東通原子力発電所  
基準地震動の策定に関する  
審査資料の修正について

2023年5月19日  
東北電力株式会社

## 過去審査資料の確認について

2.2 原子炉建屋基礎地盤の工学的特性  
(9) 岩盤分類(風化区分基準)

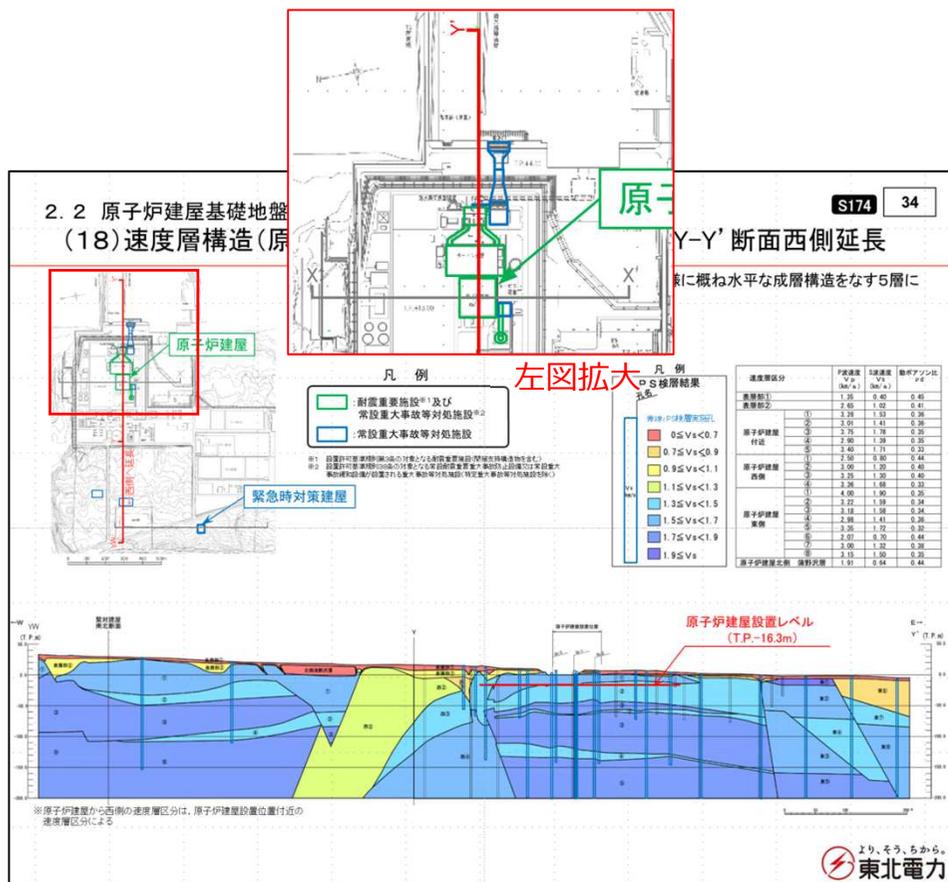
- 岩盤分類(風化区分基準)について、「風化区分2」のコア写真として、「風化区分3」のコア写真(O<sub>3</sub>-5:4.76-4.84m)を貼り付けていた。
- 第1113回審査会合(2023.2.10)で報告した新たな資料チェックルールに基づき、専門家によるコア写真と柱状図との確認を行ったところ、風化区分として適切なコア写真が貼られていないことが分かった。
- 地質断面図に示す風化状況の記載は、柱状図の情報に基づき作成していることから、新規基準への適合性に対する説明内容に影響は無い。

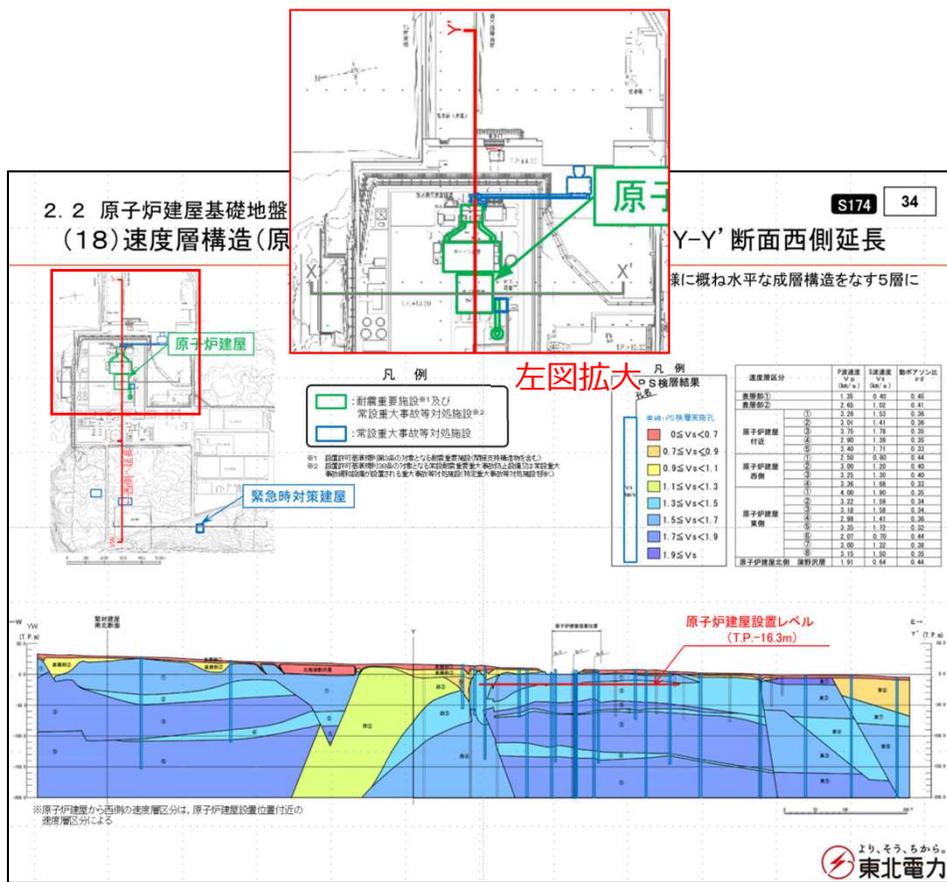
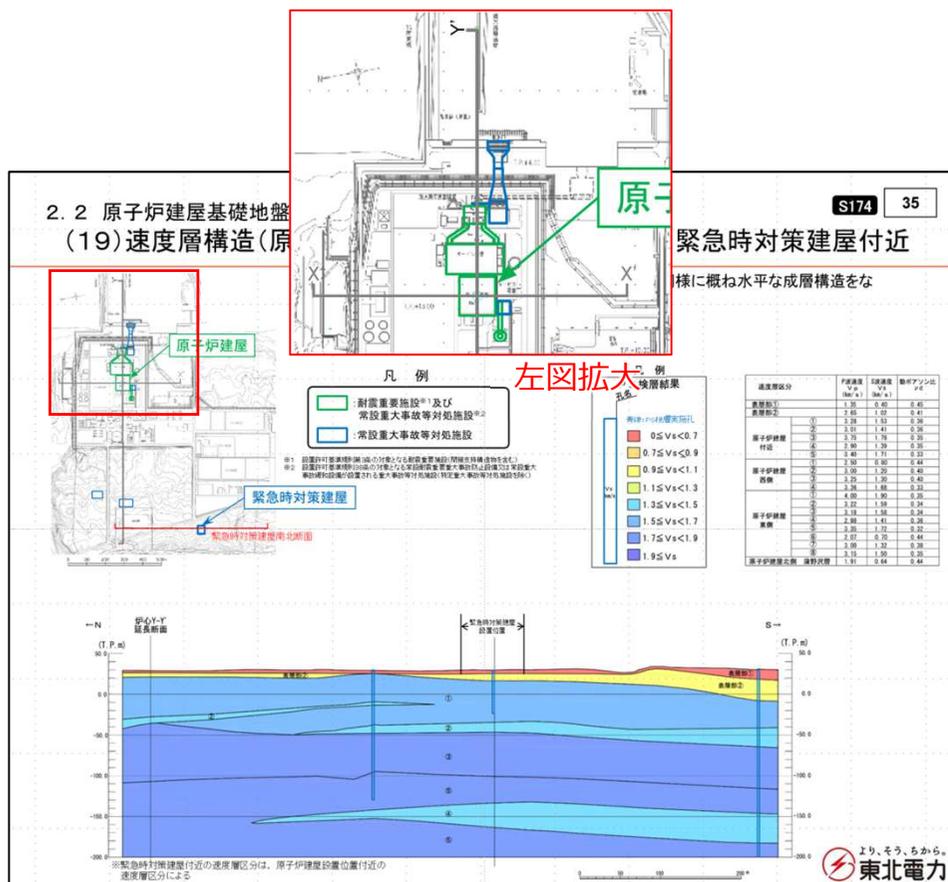
- 速度層構造の断面位置を示す平面図について、補機取水系施設を常設重大事故等対処施設として着色すべきところ、取水系施設に着色していた。
- 平面図は速度層構造の断面位置を示すものであり、断面位置は正しく記載されていることから、新規制基準への適合性に対する説明内容に影響は無い。

資料1-2-3 東通原子力発電所 基準地震動策定のうち地下構造の評価について  
(コメント回答)(補足説明資料) p.40

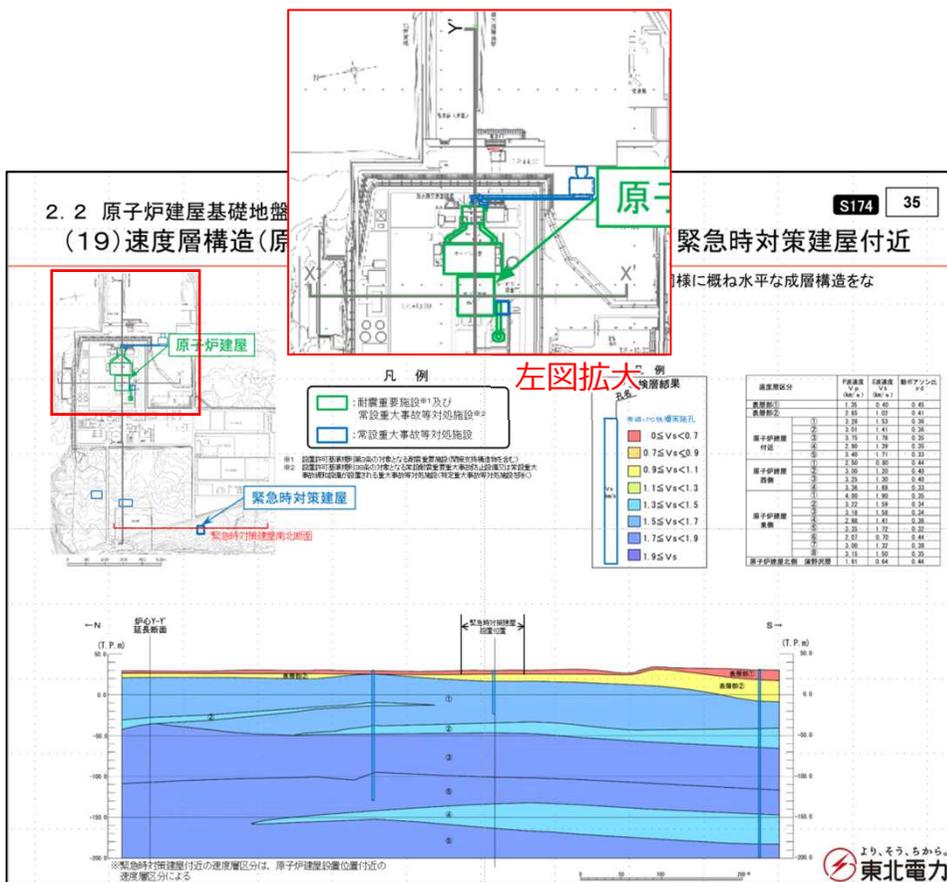
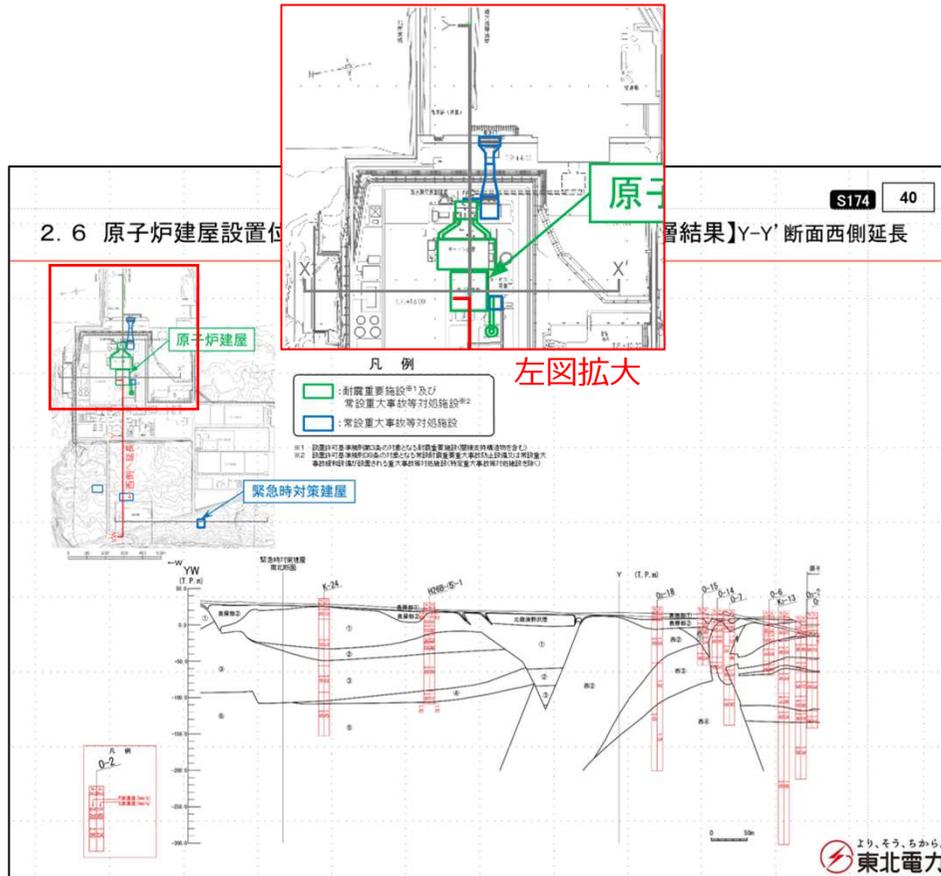
- 速度層構造の断面位置を示す平面図について、補機取水系施設を常設重大事故等対処施設として着色すべきところ、取水系施設に着色していた。
- 平面図は速度層構造の断面位置を示すものであり、断面位置は正しく記載されていることから、新規基準への適合性に対する説明内容に影響は無い。

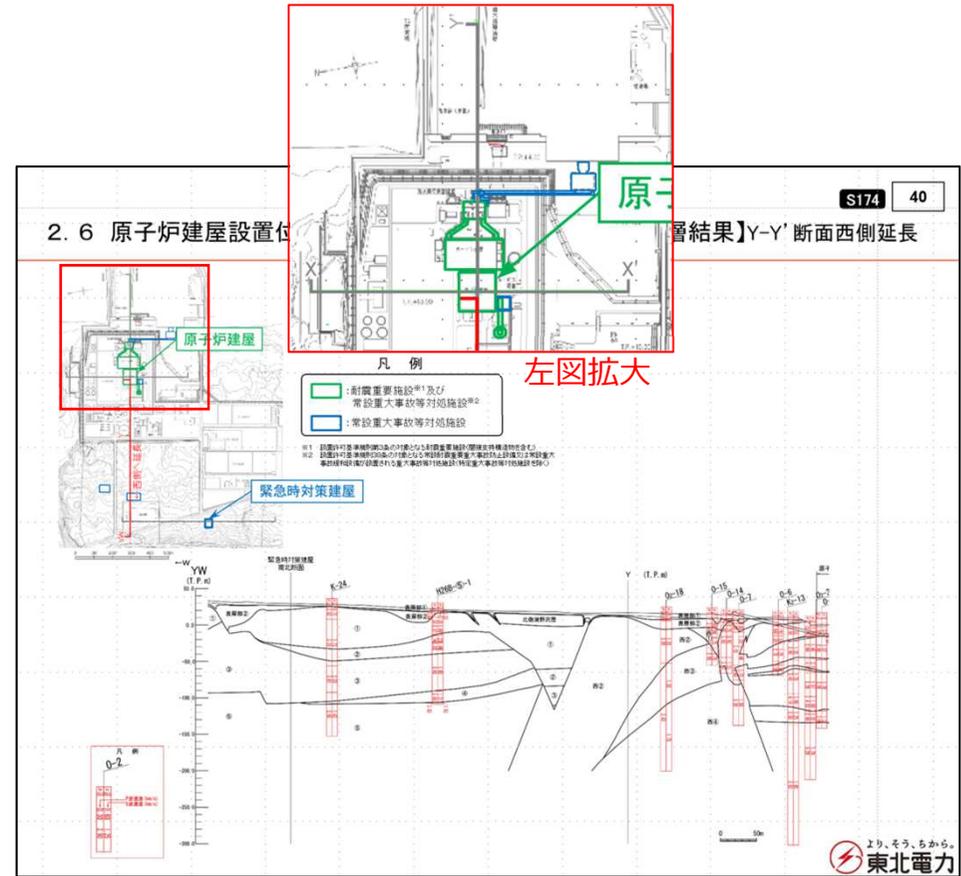
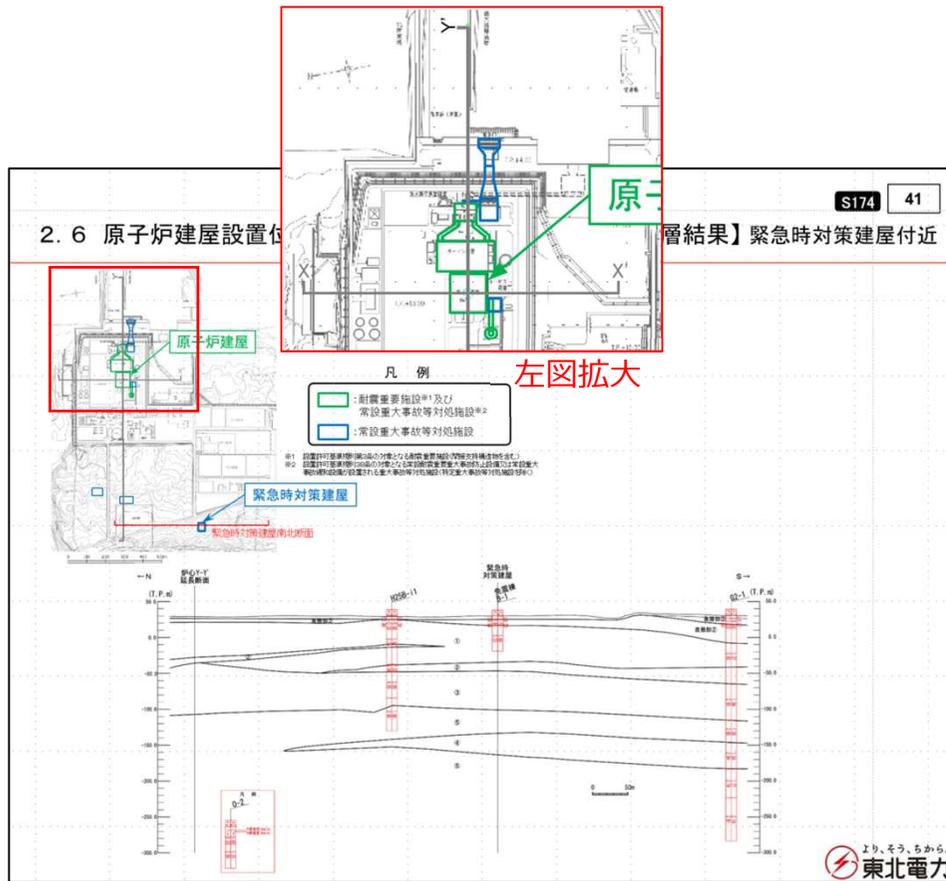
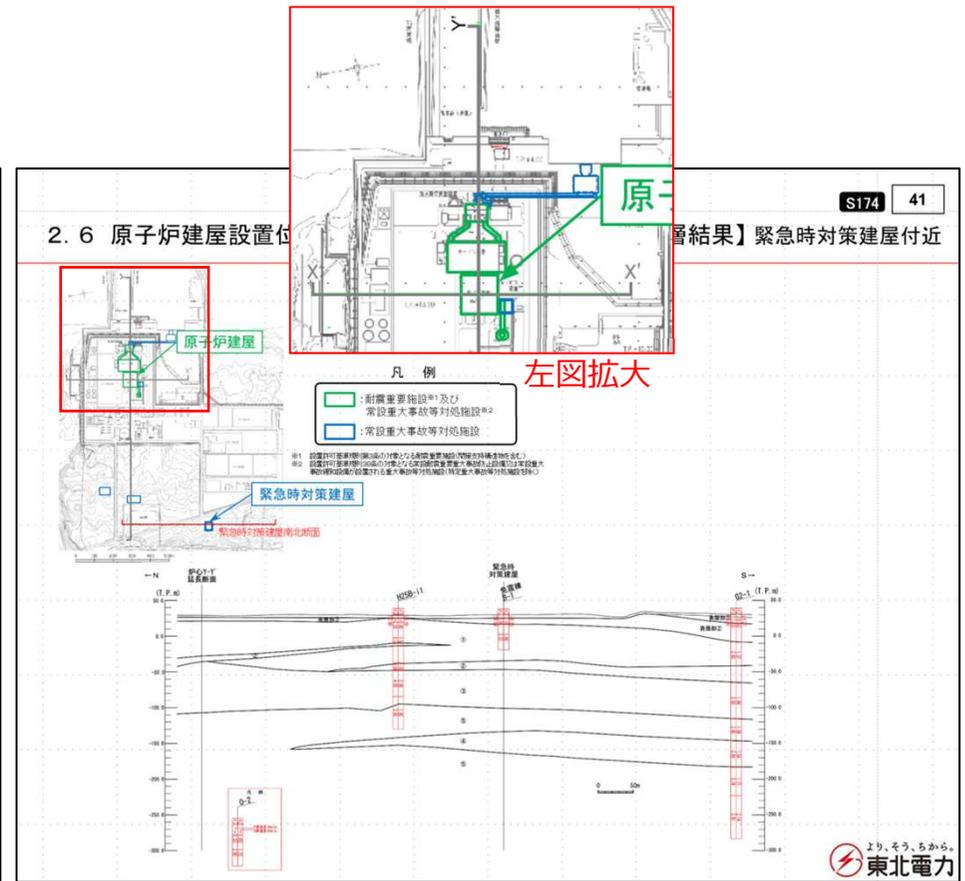
- 速度層構造の断面位置を示す平面図について、補機取水系施設を常設重大事故等対処施設として着色すべきところ、取水系施設に着色していた。
- 平面図は速度層構造の断面位置を示すものであり、断面位置は正しく記載されていることから、新規基準への適合性に対する説明内容に影響は無い。

- 速度層構造の断面位置を示す平面図について、補機取水系施設を常設重大事故等対処施設として着色すべきところ、取水系施設に着色していた。
- 平面図は速度層構造の断面位置を示すものであり、断面位置は正しく記載されていることから、新規基準への適合性に対する説明内容に影響は無い。

3.2 水平アレイ観測記録の検討(原子炉建屋直下と自由地盤)  
 (7) 臨時地震観測の検討に用いた地震

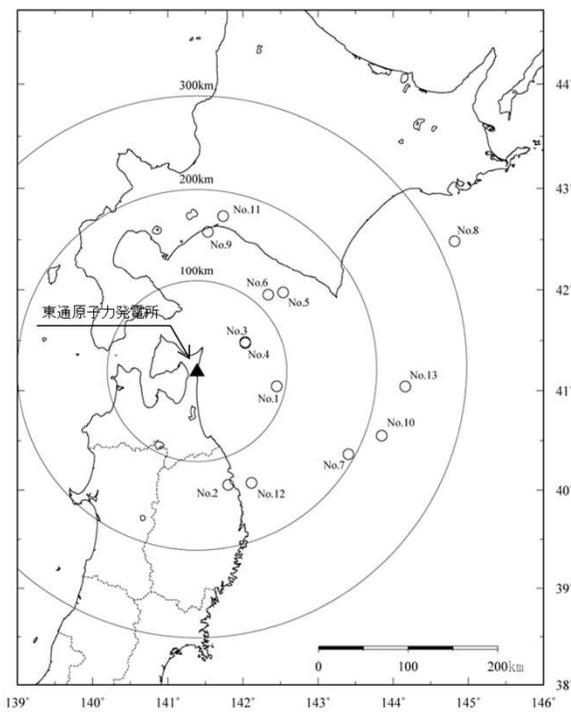
- 水平アレイ観測記録の検討に用いた地震の諸元のうち震央距離について、誤った数値を記載していた。観測記録諸元表の作成において、検討に用いた観測記録を選定後、震央距離を追加記載する際、東通の緯度・経度の入力を誤って計算していた。
- 震央距離は、検討の算定に用いた値ではなく、参考値として示したものである。また、ここで示している13件の観測記録は、最大加速度振幅(A<sub>max</sub>)を条件として選定した地震であるため、震央距離の修正による変更はない。震央分布図も正しい震央距離で作成しており変更はない。以上のことから、新規制基準への適合性に対する説明内容に影響は無い。

震央距離の修正

139	91
179	131
93	63
93	62
144	129
128	116
245	193
340	319
129	155
268	219
152	174
189	138
276	233
(誤)	(正)

3.3 自由地盤及び原子炉建屋直下観測点の増幅特性に関する検討  
(8)自由地盤T.P.-82.8mの周期0.5秒程度の卓越に関する分析  
鉛直アレイの増幅における弱層の影響

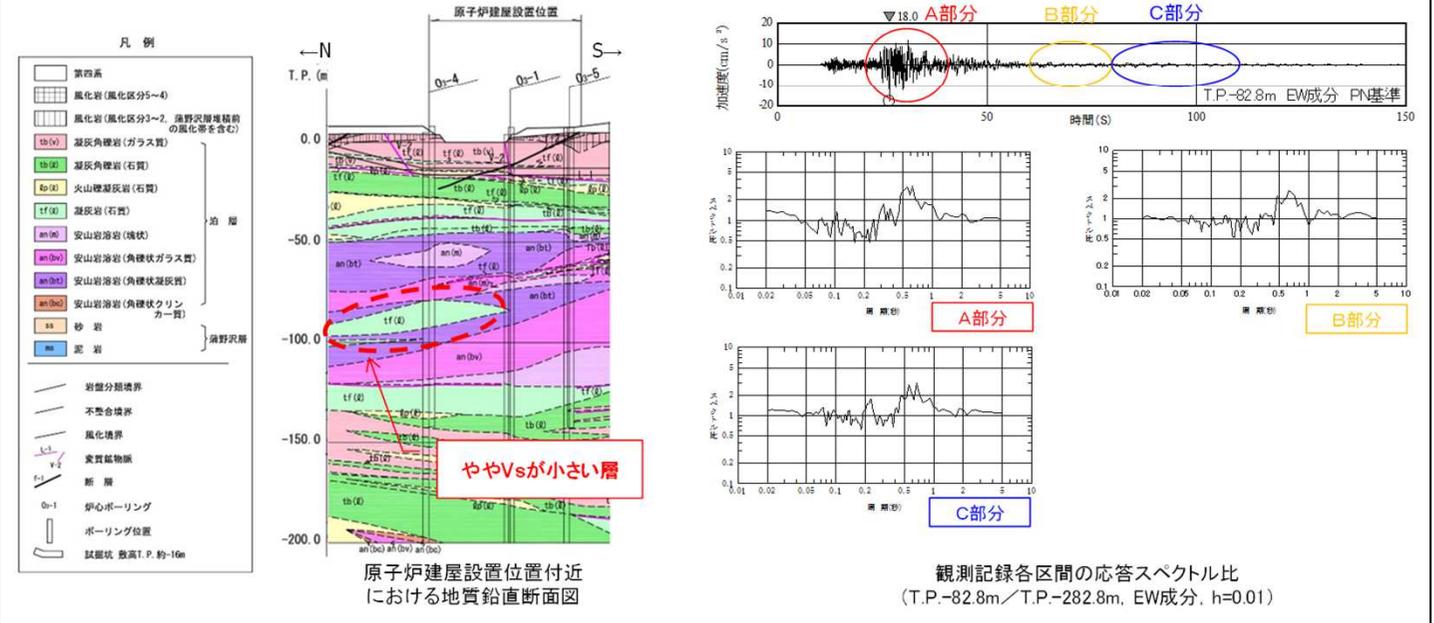
- 自由地盤T.P.-82.8mに見られた周期0.5秒程度の卓越に関する分析の説明文章において、「大きく」を「小さく」と誤って記載していた。
- 説明文章は、元より「大きく」の意味で記載しており、新規基準への適合性に対する説明内容に影響は無い。

語句の修正

小さく  
(誤)

大きく  
(正)

検討に用いた地震の震央分布

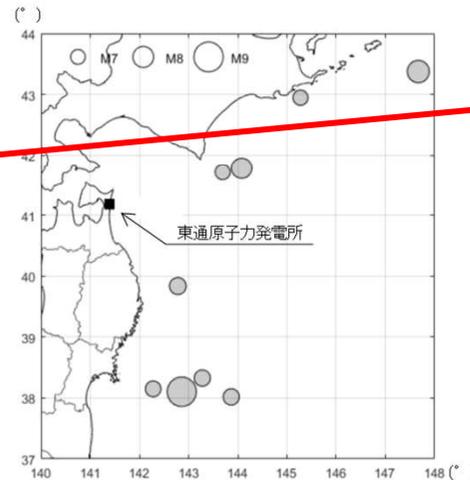
- 深部地盤モデル作成において、コーダ部H/Vスペクトル比の評価に用いた地震の諸元のうち、1994年10月4日の地震の震央距離について、誤った数値を記載していた。
- 震央分布図の作成及びコーダ部H/Vスペクトル比の評価には震央距離は用いていないこと、当該地震の見かけ入射角は(正)の572kmで算定していることから、新規制基準への適合性に対する説明内容に影響は無い。

震央距離の修正

573

572

5.3 再現性向上を図った2008年岩手県沿岸北部の地震の震源モデルの構築  
(4) 震源パラメータの検討

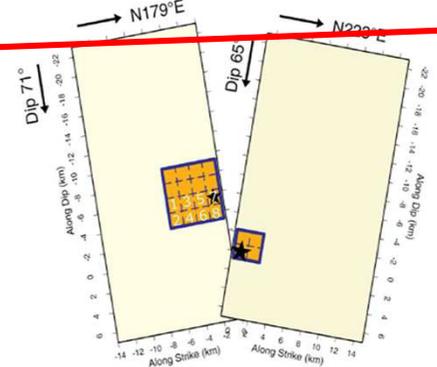
- 2008年岩手県沿岸北部の地震の震源モデルの構築に関して、震源パラメータの検討条件の記載漏れがあった。ライズタイムの変動範囲のうち「tr」についてはSMGA1とSMGA2の変動範囲を記載するところ、SMGA2のみの変動範囲を記載していた。
- 最適モデルのライズタイムは、(正)の内容のとおりそれぞれの変動範囲で選定されており、新規基準への適合性に対する説明内容に影響は無い。

検討条件の追記

SMGA1  
tr : 0.08~0.33秒

SMGA2  
tr : 0.16~0.66秒

[ α = 0.10~0.40 ]  
(0.02刻み)

3.4 敷地内臨時高密度観測

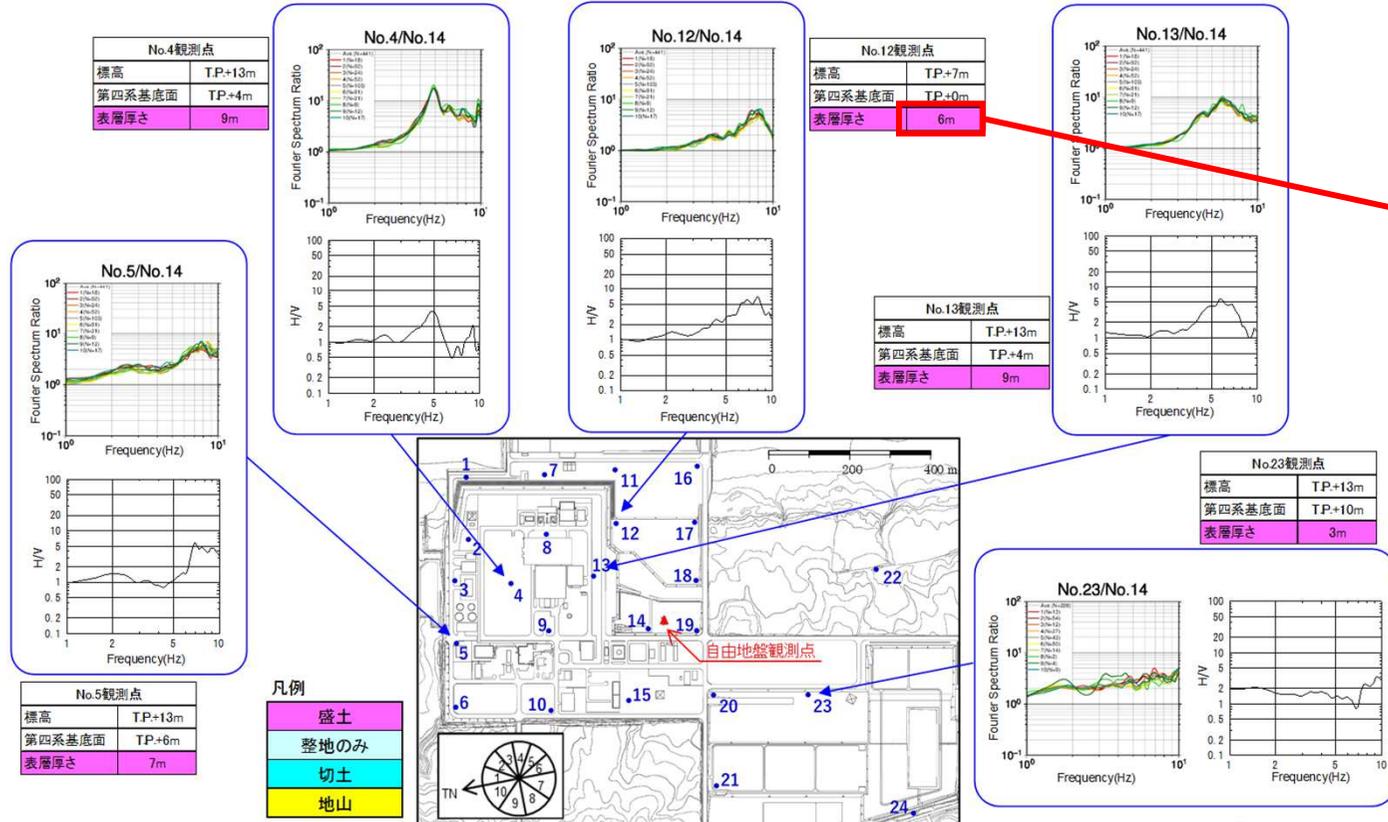
- 敷地内臨時高密度観測による観測記録を用いた検討において、各観測点の表層厚さ(標高から第四系基底面の高さを引いた値)のうち、No.12観測点の表層厚さについて、誤った数値を記載していた。
- 各観測点の表層厚さは、基準化スペクトルと微動H/Vスペクトルの計算に用いておらず、参考値として示したものであることから、新規基準への適合性に対する説明内容に影響は無い。

表層厚さの修正

6m  
(誤)

7m  
(正)

35 O<sub>3</sub>-2孔

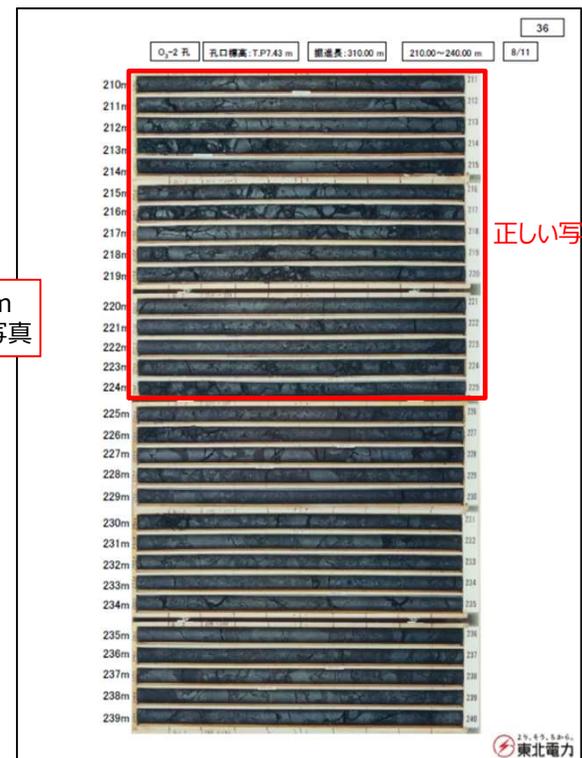
- O<sub>3</sub>-2孔の深度210~225mに、深度200~215mのコア写真が貼られていた。
- ボーリング柱状図は正しく貼られており、コア写真の説明記事は正しく記載されていた。
- 地質断面図等の審査の判断に影響するデータは柱状図の情報に基づき作成することから、新規制基準への適合性に対する説明内容に影響は無い。
